ГОСТ 12105—74

ТЯГАЧИ СЕДЕЛЬНЫЕ И ПОЛУПРИЦЕПЫ

Присоединительные размеры

Изменение № 2 ГОСТ 12105—74 Тягачи седельные и полуприцепы. Присоединительные размеры

Черт. 1

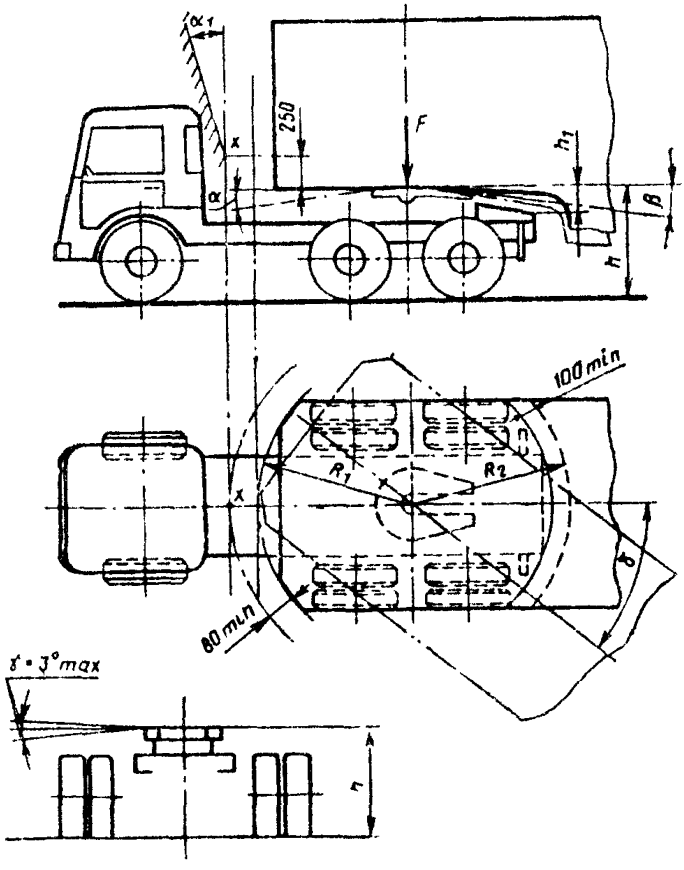
Пункты 3, 4 изложить в новой редакции (чертеж 1 заменить новым; чертежи 2, 3 исключить): «3. Размеры сцепного шкворня полуприцепов — по ГОСТ 12017—81, замкового отверстия в захватах, разъемного сцепного механизма седельно сцепного устройства — по СТ СЭВ 3637—82.

4. Размеры, определяющие положение седельно-сцепного устройства на тягаче и сцепного шкворня на полуприцепе, а также допустимые углы наклона полуприцепа по отношению к тягачу в продольном (α и β) и поперечном (γ) направлениях, должны соответствовать указанным на черт. 1 и в табл. 1.

Свободное пространство тягачей (кроме тягачей, техническое задание на проектирование которых утверждено до 1 января 1985 г.), перед осью седельно-сцепного устройства должно быть снаружи пространства, ограниченного цилиндрической поверхностью радиусом (R_1+80) и высотой 250 мм, переходящей выше 250 мм (в точке x) в коническую поверхность с образующей под углом α_1 к оси вращения; сзади — детали конструкции тягача должны находиться внутри пространства, ограниченного цилиндрической поверхностью с радиусом (R_2—100) мм».

Черт. 4

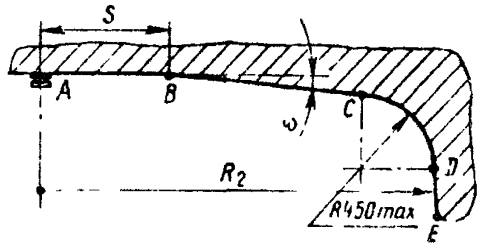
Пункт 5. Таблицу 2 изложить в новой редакции; дополнить примечанием:

чертеж 4 заменить новым:

Вертикальная нагрузка на седло, кН (тс)	$R_в$	S	ε, не более
	не менее		
От 19,6(2) до 39,2(4)	1340	500	4°
Св. 39,2(4) до 63,7(6,5)	1500 / 1900	750	7°30′
Св. 63,7(6,5)	1900 / 2300		4°(7°30′)

Примечание. Угол e, указанный в скобках, допускается для полуприцепов, имеющих R_2 равным 1900 мм, техническое проектирование которых завершено до 1 января 1984 г.;

Черт. 1

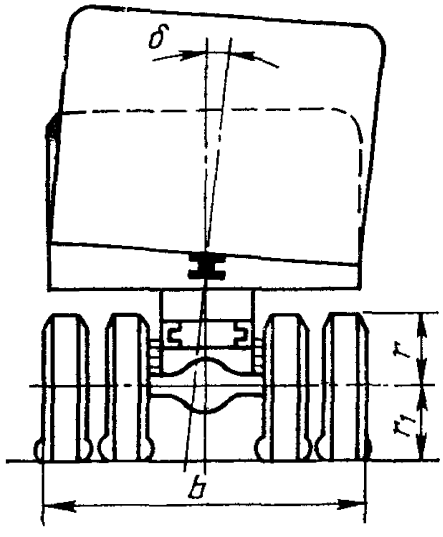
чертеж 1 заменить новым:

Расположение седельно-сцепного устройства на тягаче

l_1 — расстояние между осью седельно-сцепного устройства и задней осью тягача; b — габаритная ширина по шинам задней оси тягача; r — радиус шин в ненагруженном состоянии; r_1 — радиус шин под нагрузкой

Размер h для седельно-сцепного устройства тягача под номинальной нагрузкой проверяют по формуле

$$h \geqslant 0{,}137 l_1 + 0{,}095 b + r + r_1 - 143{,}5,$$

где l_1, b, r и r_1 — см. черт. 1».

Черт. 2

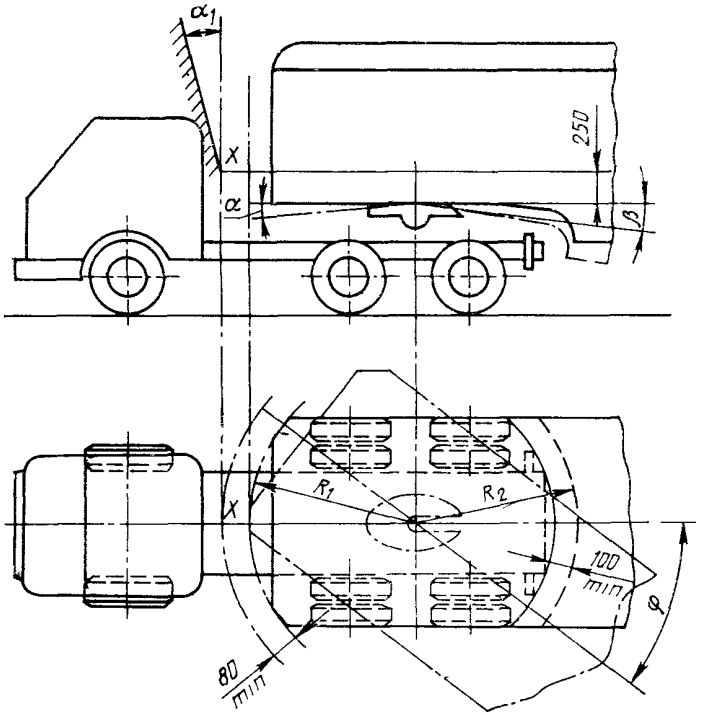
дополнить чертежом — 2:

Свободное пространство тягачей и полуприцепов
